松本広域連合火災予防規則の改正について

イ 床、周囲の壁及びしきい等の基準の改正

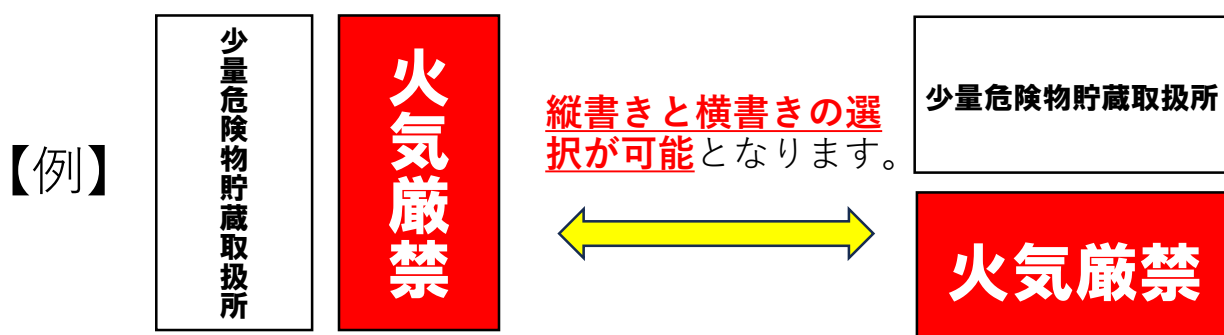
改正前：危険物が浸透しない構造とするとともに適当な傾斜をつけ、かつ、ためますを設けること。

改正後：コンクリート、モルタル等※で造られ、又は覆われていること。

※ コンクリート、モルタル等には、**鋼板**又は内側を危険物が浸透しない構造としたコンクリートブロック等が含まれます。
